ANEJO Nº 1 ANTECEDENTES

APÉNDICE Nº 1. INFORME INSPECCIÓN SOBRE EL PROYECTO
COMPLEMENTARIO

INFORME SOBRE LA PROPUESTA DE
COMPLEMENTARIO Nº1 DEL CONTRATO DE
OBRAS "AUTOVÍA SE-40. ENLACE SE-648
(ALMENSILLA) - ENLACE A - 49 (ESPARTINAS)".

PROPUESTA DE MODIFICACIÓN DE LA ORDEN DE ESTUDIO: "PROYECTO DE TRAZADO Y CONSTRUCCIÓN DE LA CONEXIÓN CON ESPARTINAS DESDE EL ENLACE SATÉLITE DE LA A-49/SE-40 Y MEJORA DE LA CAPACIDAD ESTRUCTURAL Y DEL DRENAJE DE LOS CAMINOS DE SERVICIO EXISTENTES EN AMBAS MÁRGENES DE LA SE-40 (PPKK 35,1 AL 42,8) Y DE LA A-49 (PPKK 6 AL 11)".

LEYENDA

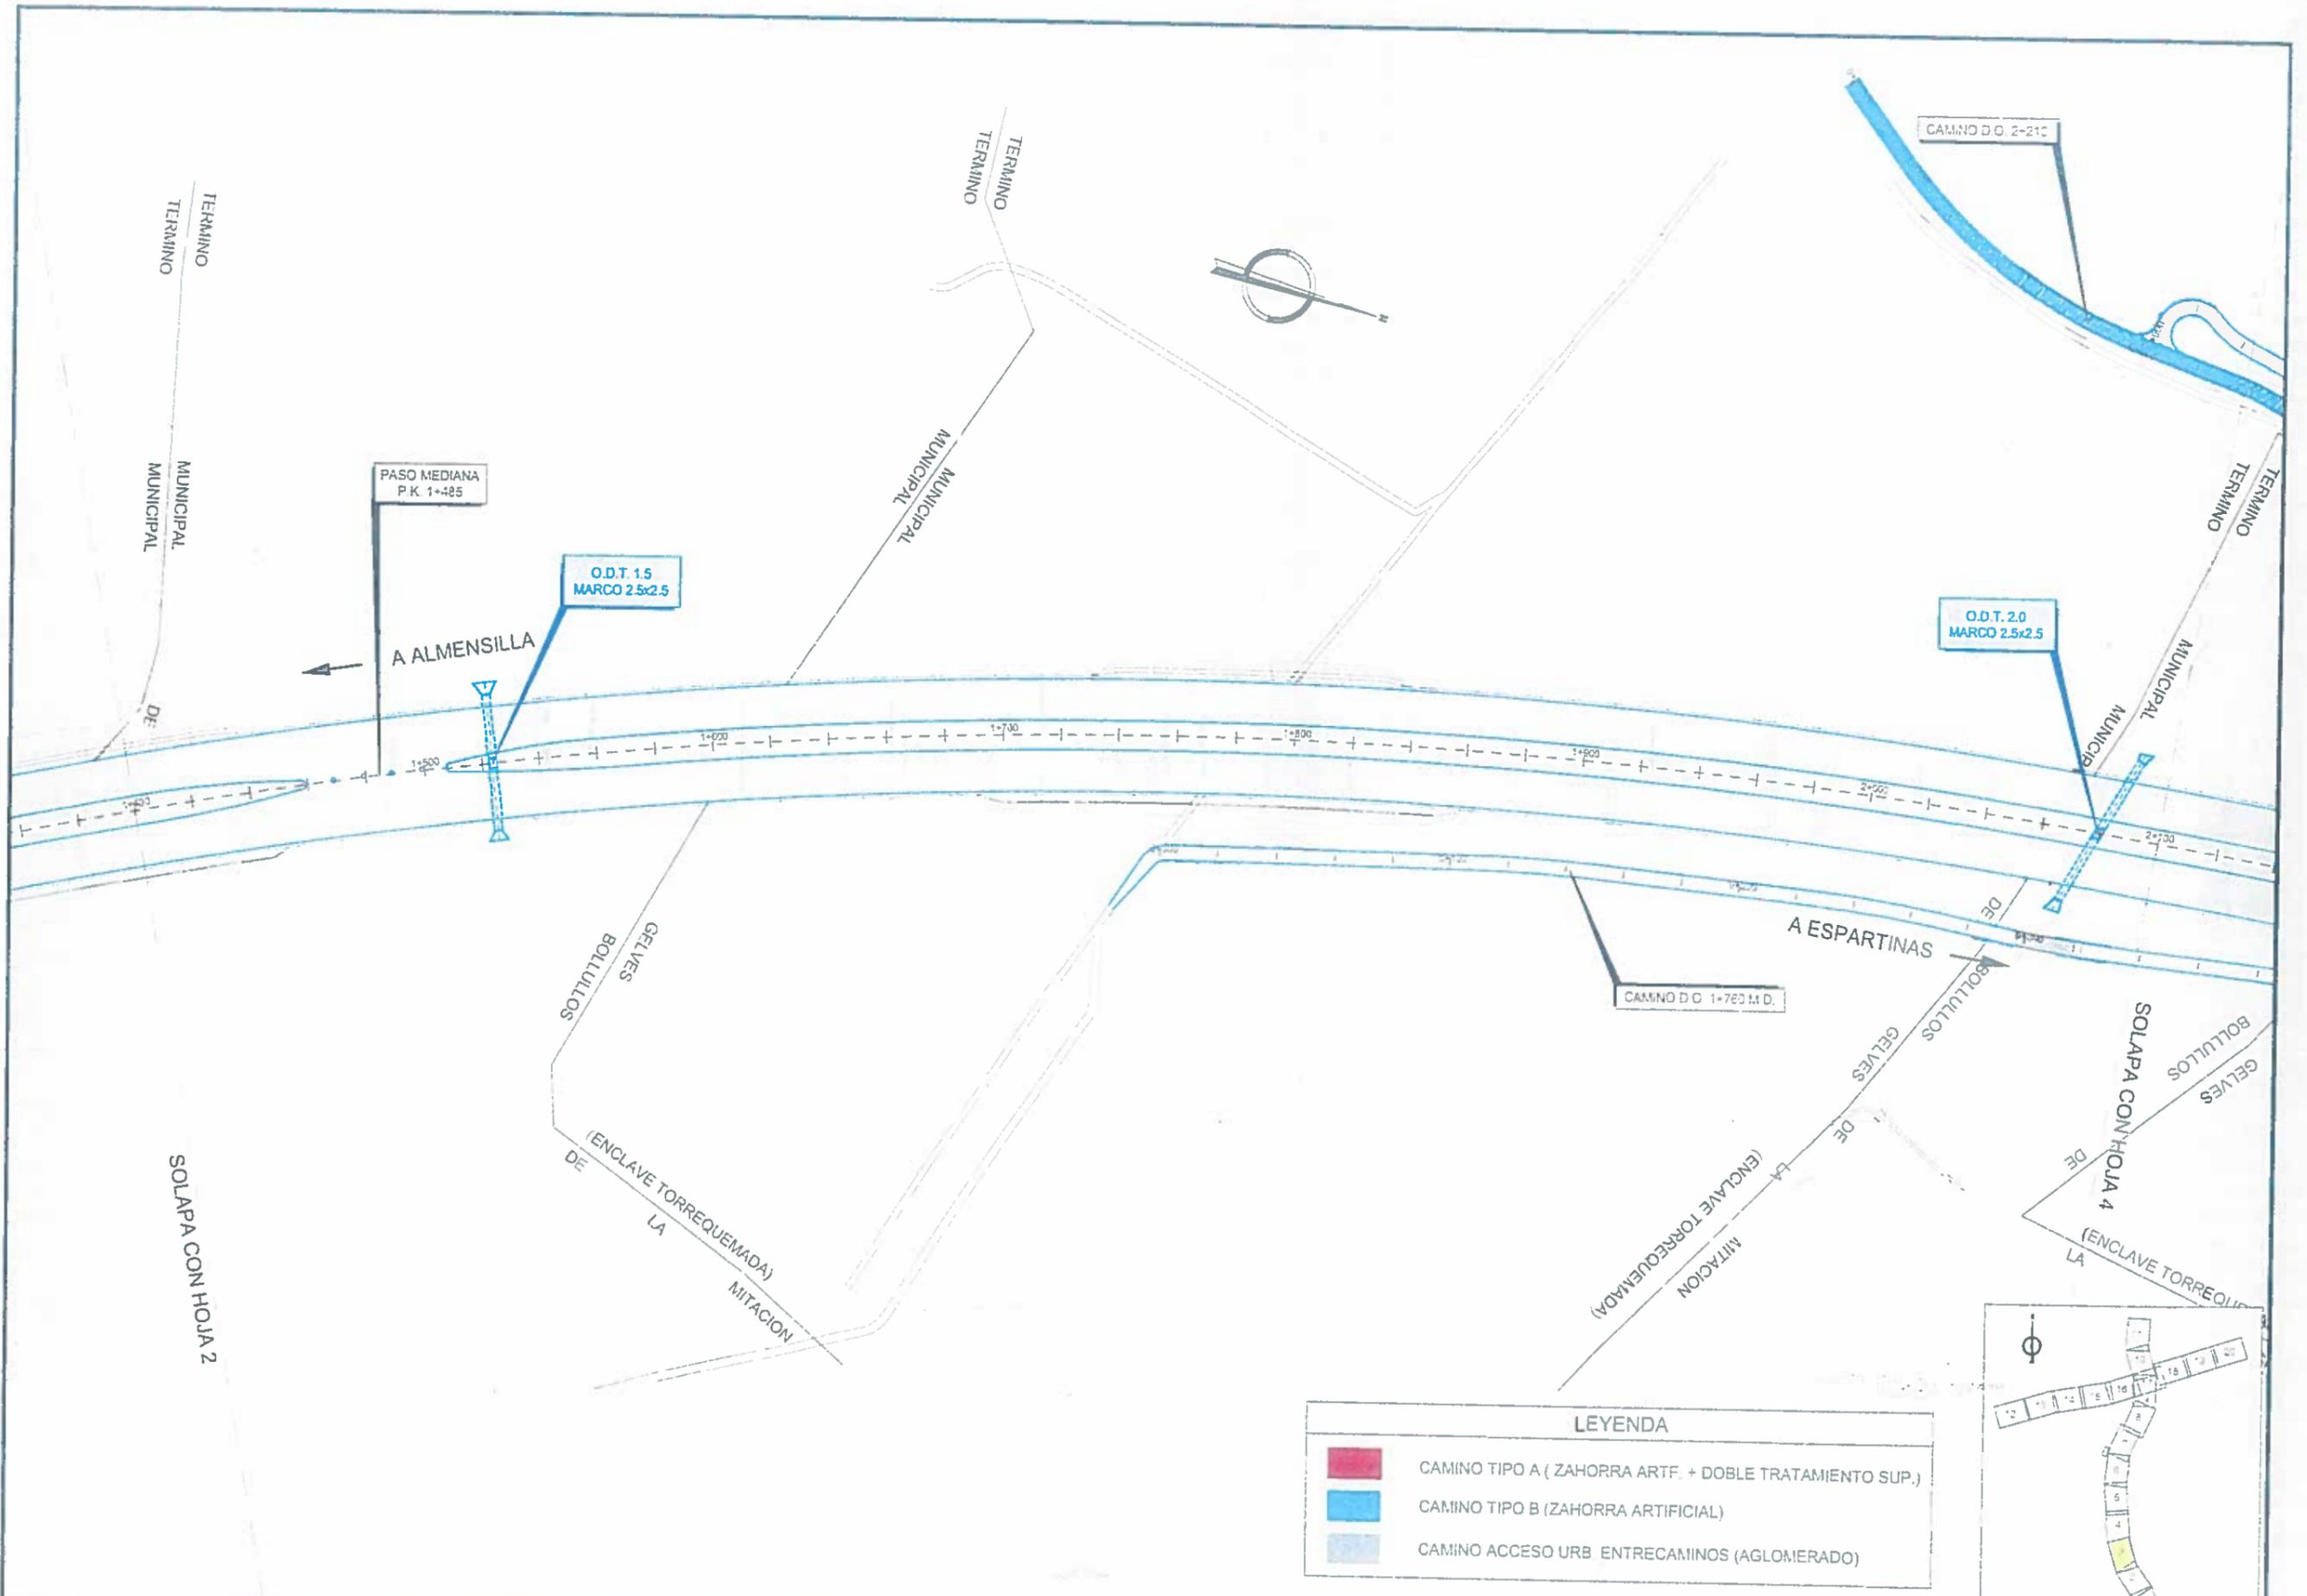
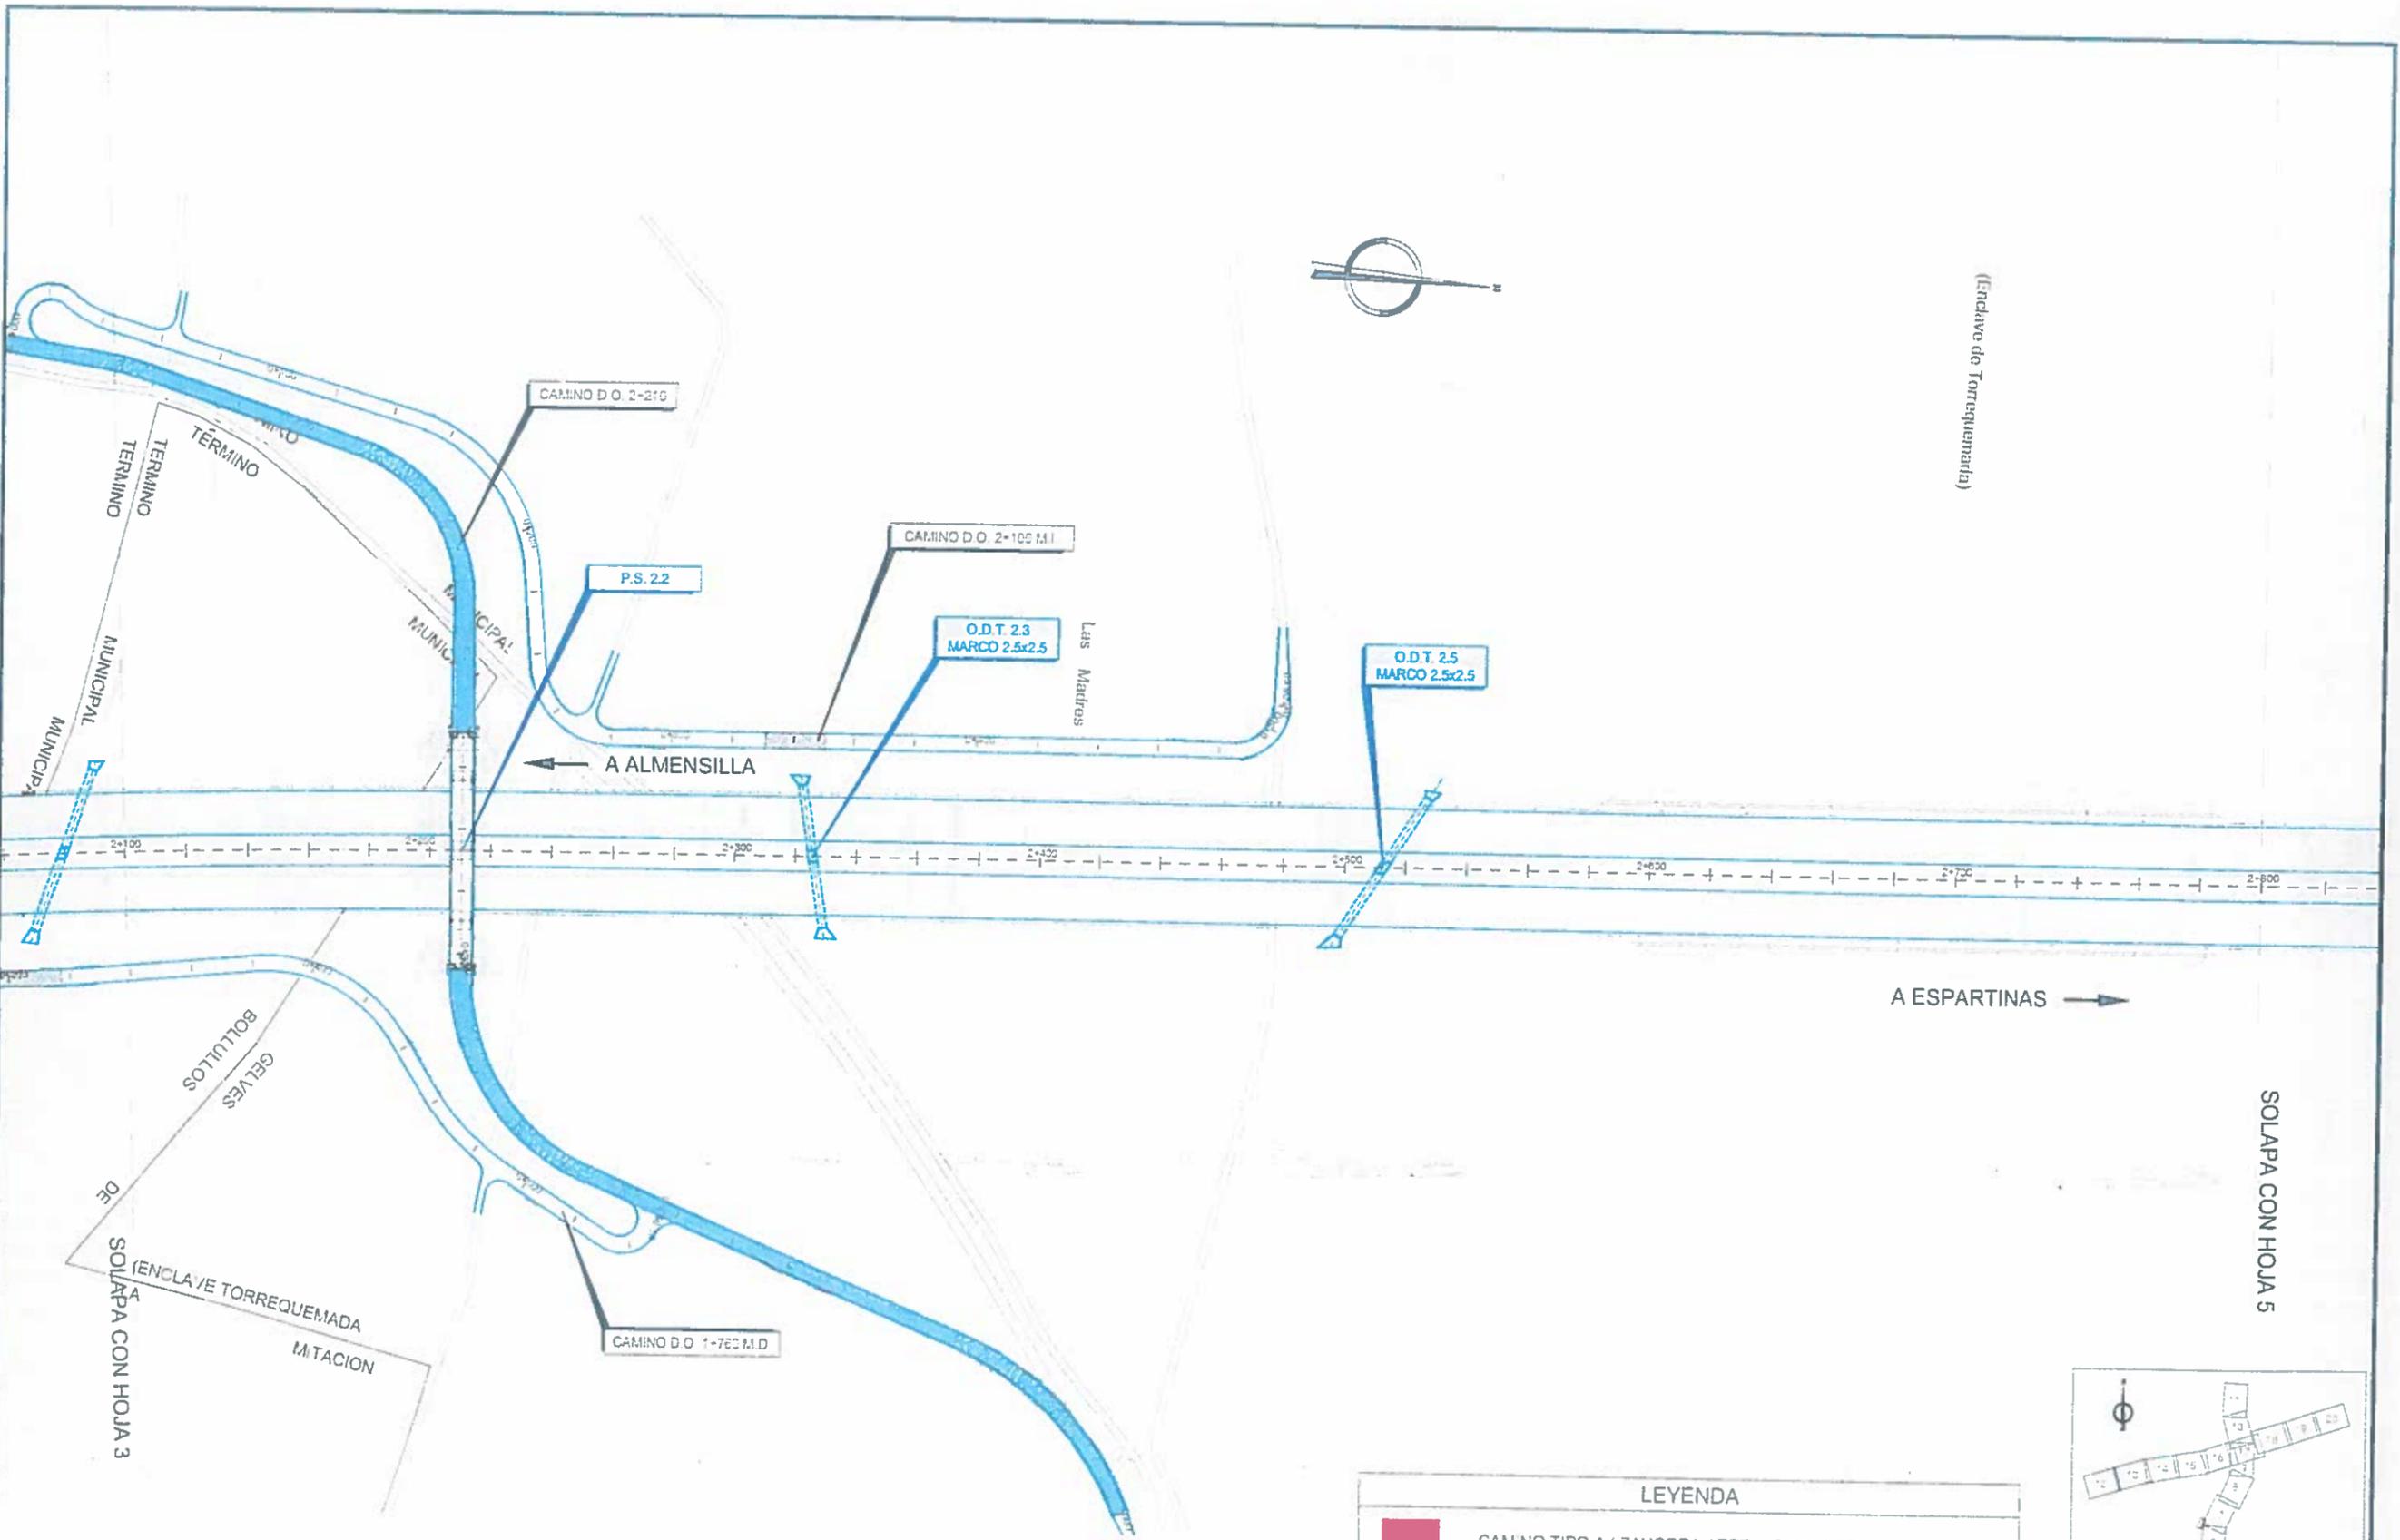
A consecuencia de la problemática anteriormente descrita se decide estudiar en detalle la solución idónea para los mismos, y se decide una estructuración en dos niveles (A y B), con las características y sección tipo descrita en el Anexo de Planos nº 2. Cabe resaltar que existiría una tercera clasificación correspondiente a los caminos que por su funcionalidad únicamente de acceso a fincas, no se propone reforzar la sección prevista, contemplándose únicamente la mejora del drenaje longitudinal con la ejecución de cunetas (Ver Anexo Planos Nº 2). Se estima el coste de esta actuación en 965.000 €.

CAMINO TIPO A (ZAHORRA ARTF. + DOBLE TRATAMIENTO SUP.)
	CAMINO TIPO B (ZAHORRA ARTIFICIAL)
	CAMINO ACCESO URB. ENTRECAMINOS (AGLOMERADO)
